Fahrzeug-Typ: OMEGA		<h1>TECHNISCHE INFORMATION</h1> <p>Adam Opel Aktiengesellschaft Rüsselsheim Kundendienst Produktinformation</p>					TI-Nummer TI-C-53	Baugruppe J-106
							Datum August 1987	
							Blatt 1	von 2
Bereiche	Inhaber						KD-Leiter	Verkaufsleiter
Sichtvermerk/Datum

Betrifft: Zündsteuergerät EZ 61

Fahrzeuge: Omega mit 18NV- und 18SV-Motoren

Bild C 7446 zeigt zur Veranschaulichung ein geöffnetes Zündsteuergerät mit innenliegendem Unterdruckschlauch.

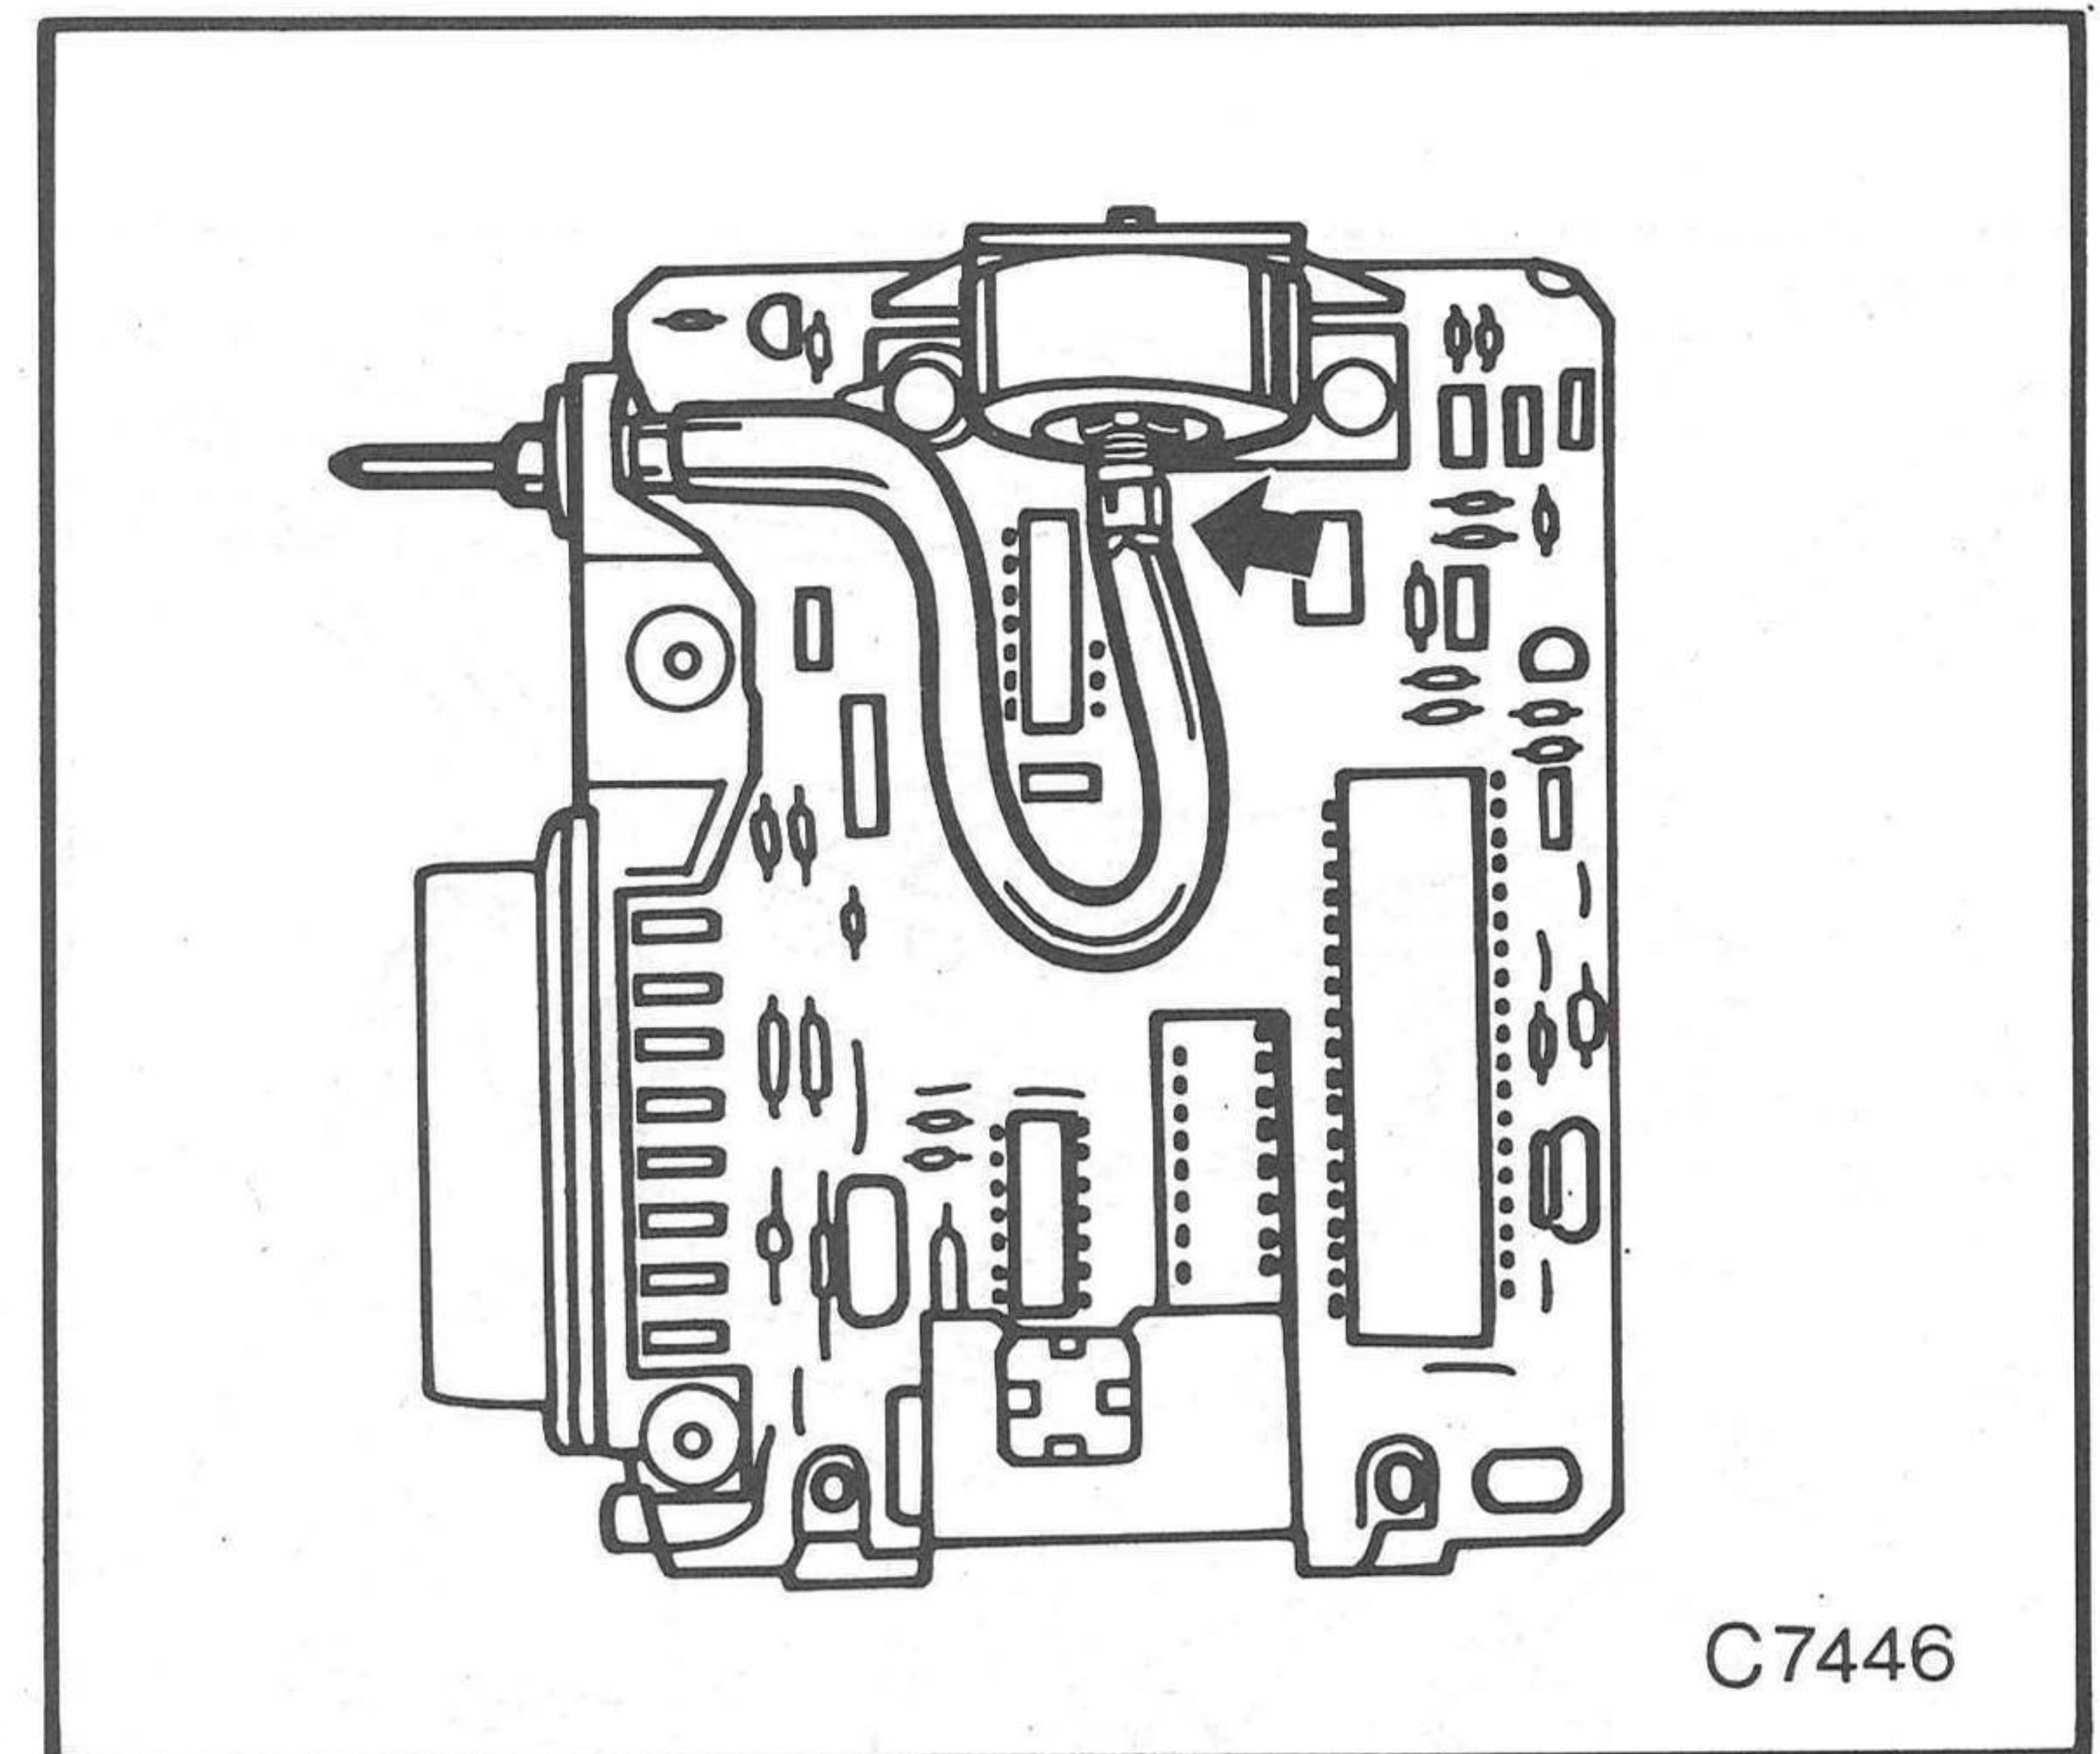
Befund: In einzelnen Fällen sind Zündsteuergeräte der Zündanlage-EZ 61 ausgefallen. Ursache ist ein nicht kraftstoffbeständiger Schlauch im Zündsteuergerät, der abrutschen kann. Als Folge hiervon tritt starkes Zündungsklingeln, Patschen und Aussetzen beim Beschleunigen auf.

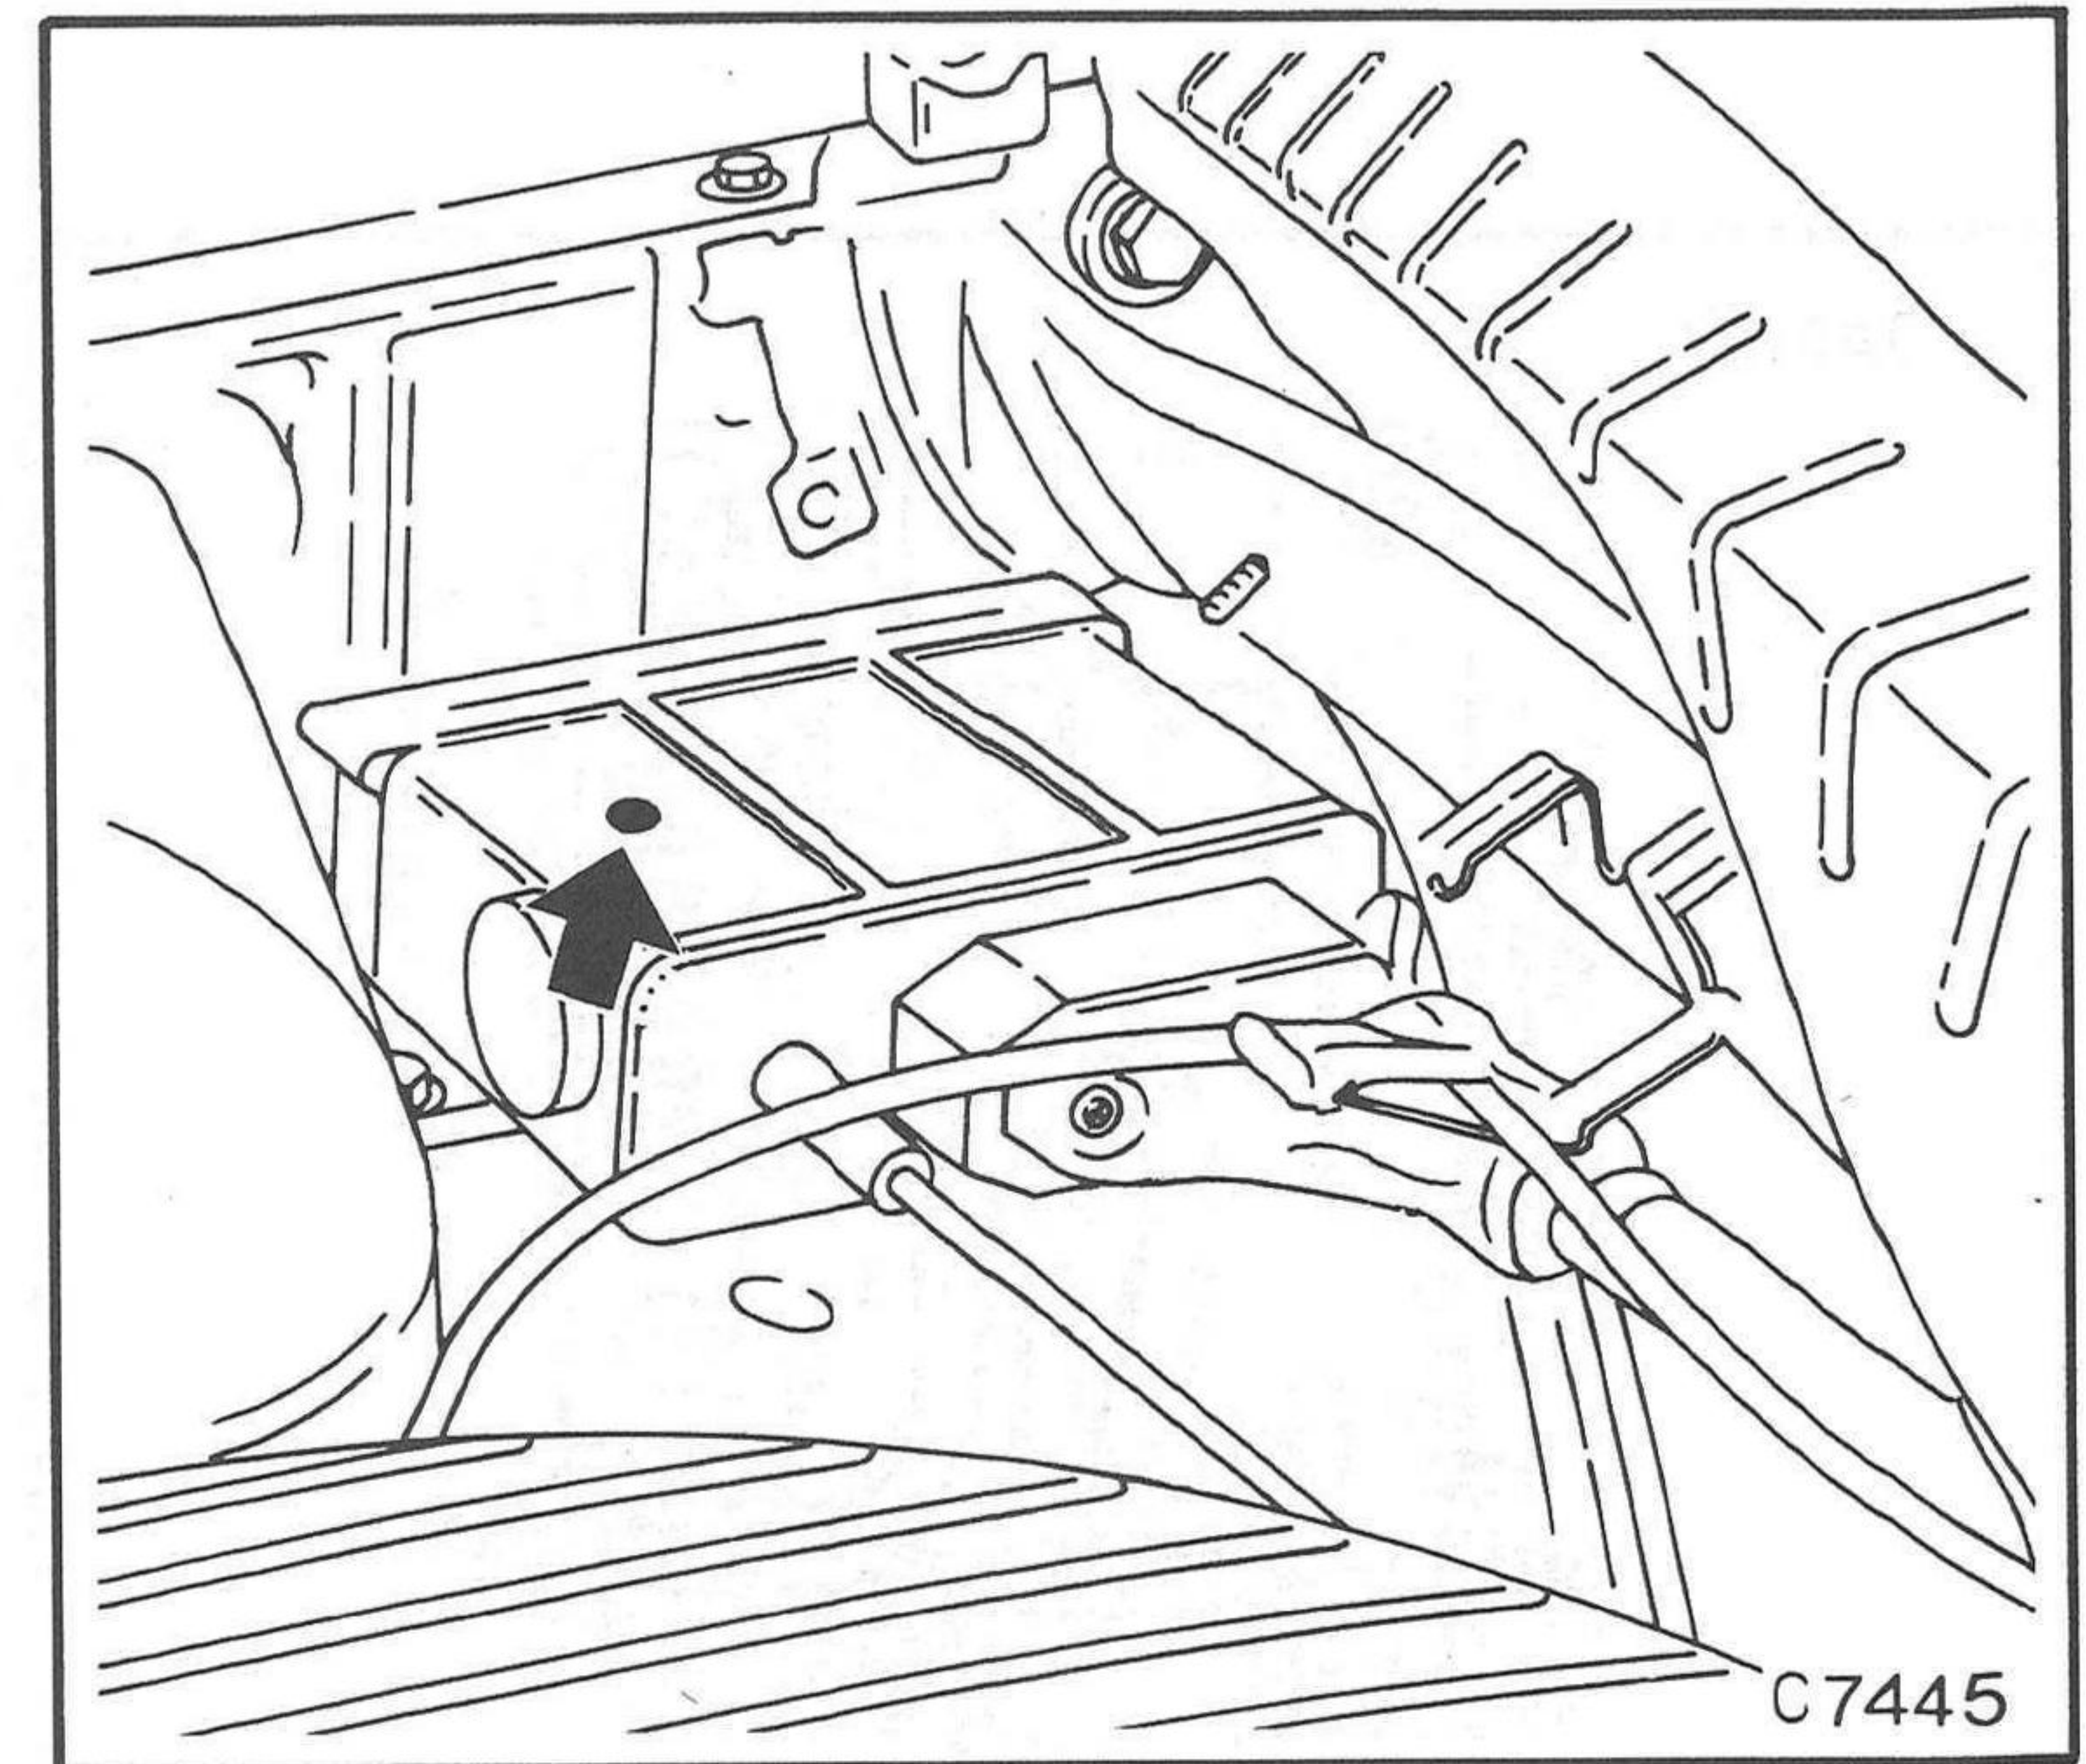
Inzwischen haben in der Produktion geänderte Zündsteuergeräte eingesetzt. Diese Steuergeräte sind mit einem grünen bzw. blauen Farbpunkt neben dem Typenschild gekennzeichnet - siehe Bild C 7445.

- 1 Steuergerät
- 2 Vergaser
- 3 Entlüftungsventil

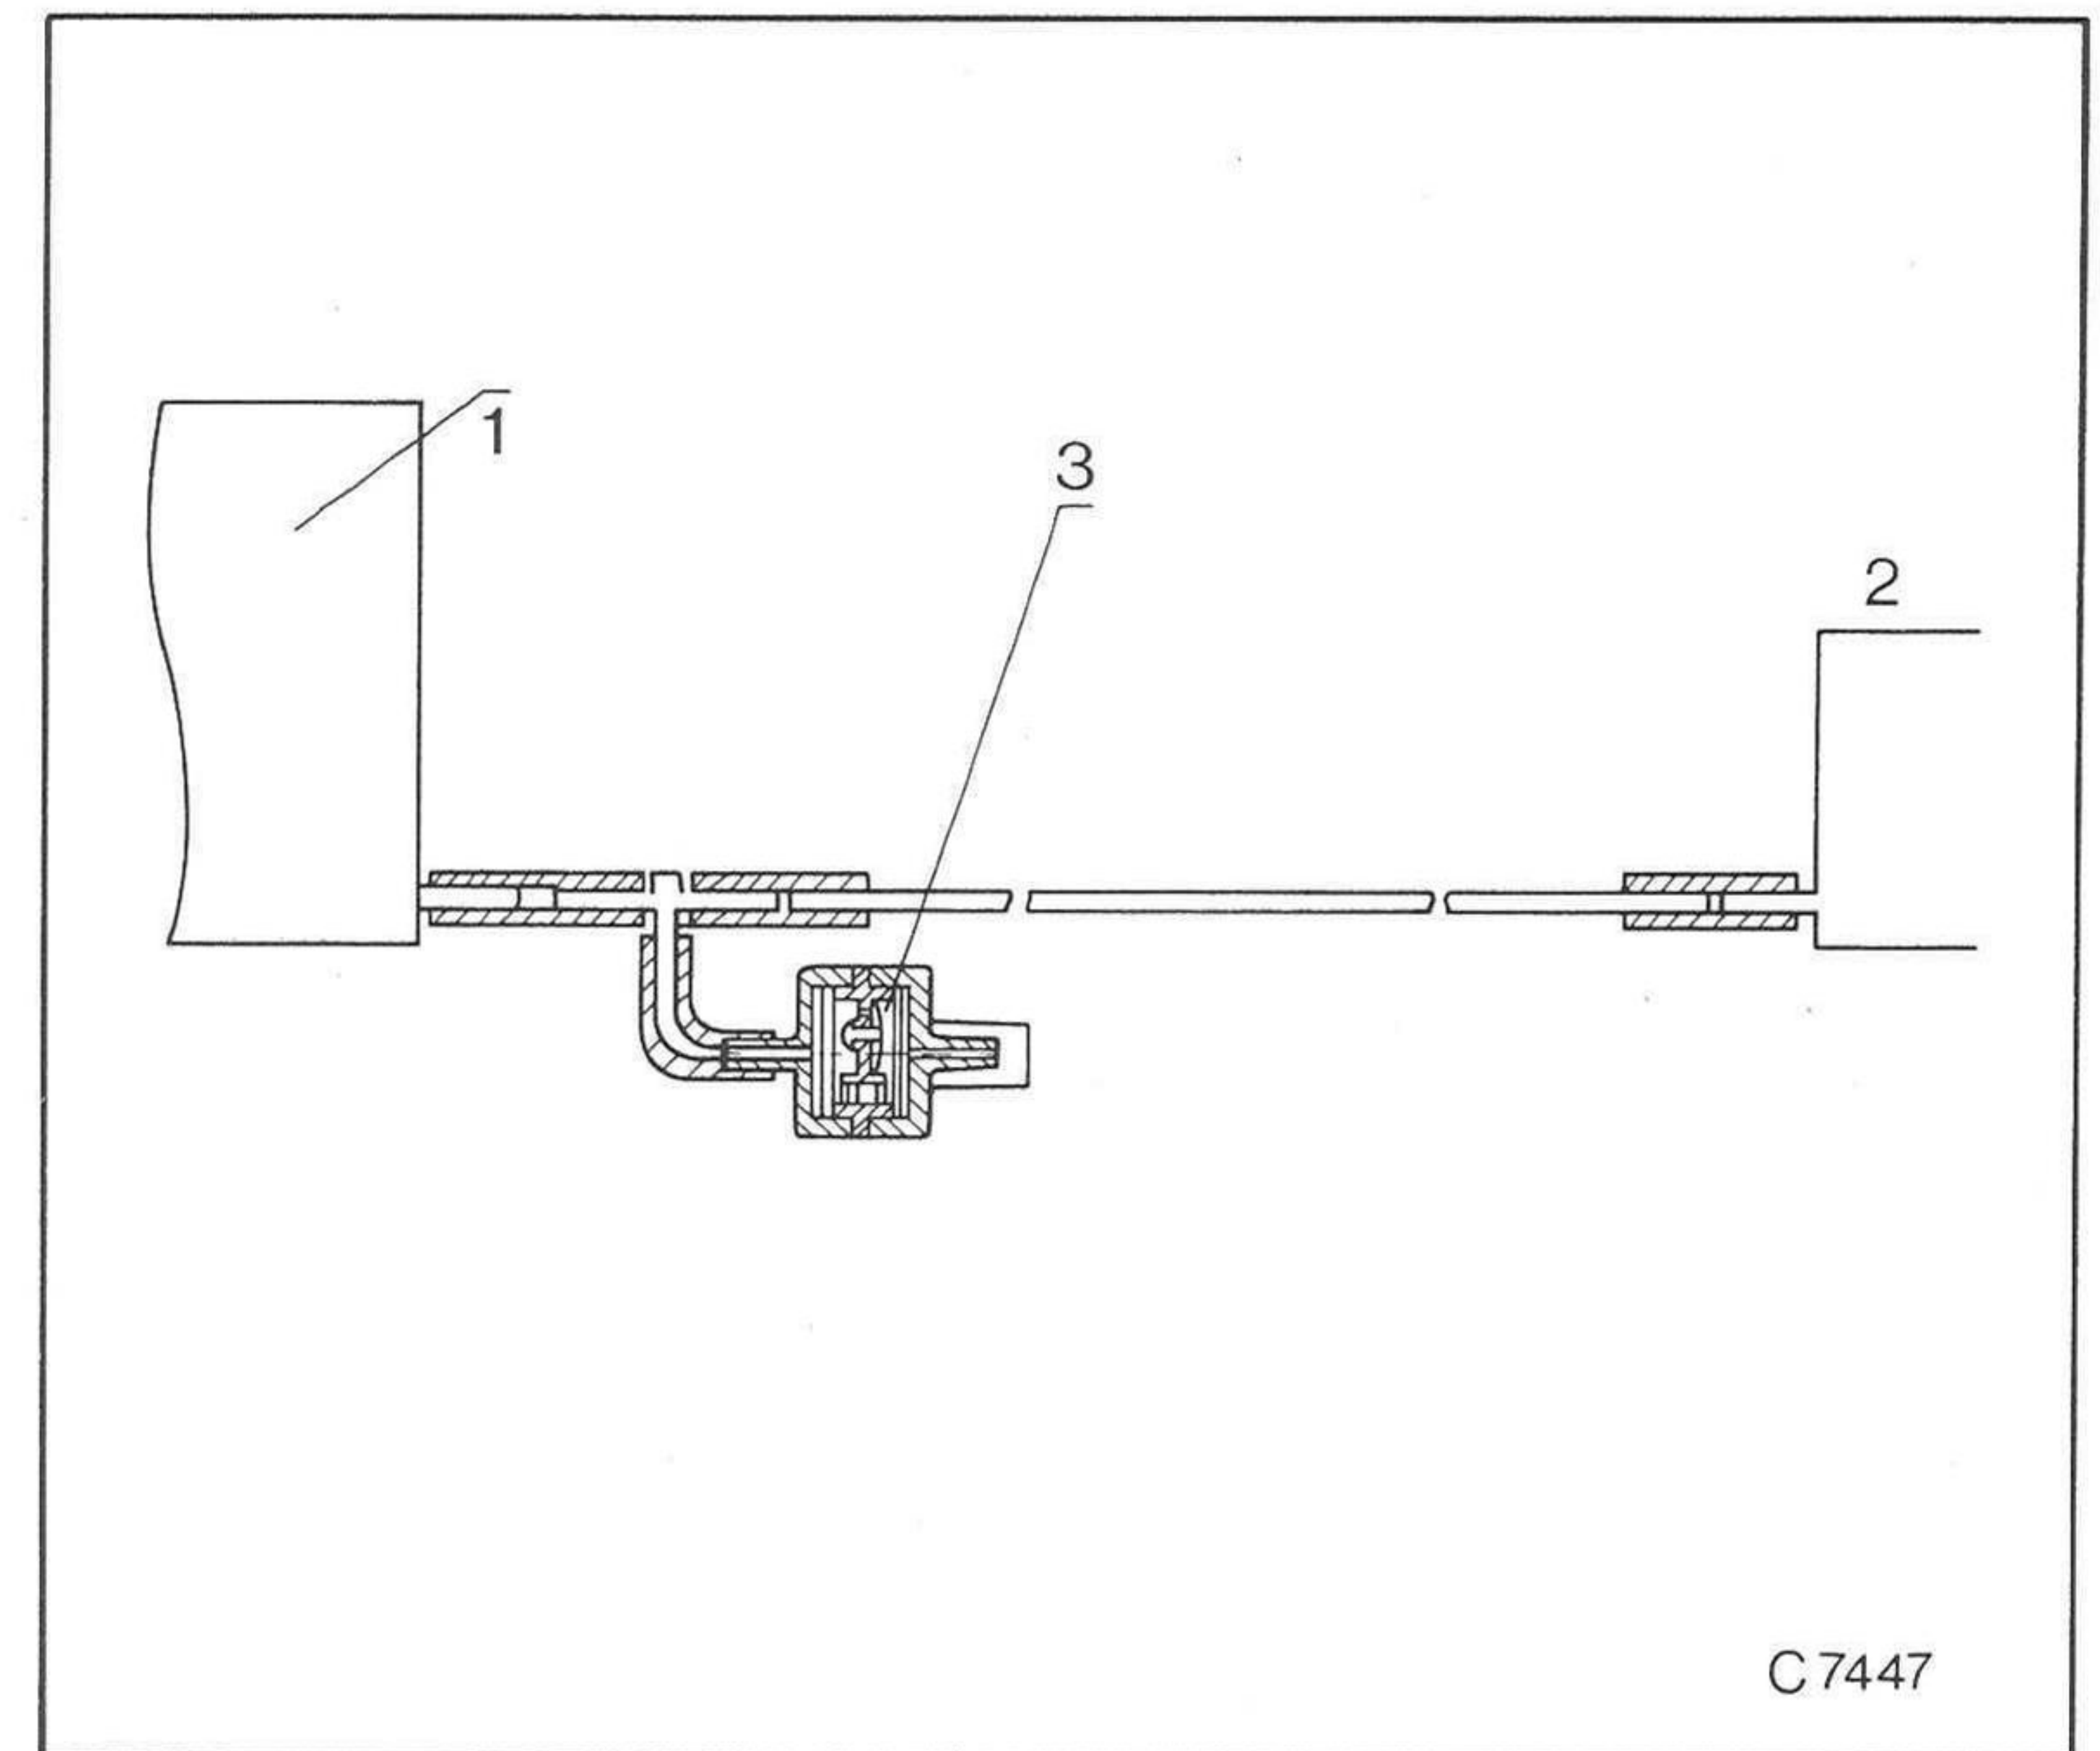
Weiterhin ist bei allen Fahrzeugen mit Motoren 18 NV/18 SV in die Unterdruckleitung vom Zündsteuergerät zum Vergaser ein Entlüftungsventil einzubauen. Bild C 7447 zeigt Anordnung Entlüftungsventil in der Unterdruckleitung zwischen Vergaser und Zündsteuergerät.

Durch das Entlüftungsventil wird sichergestellt, daß keine Kraftstoffdämpfe in das Zündsteuergerät gelangen.
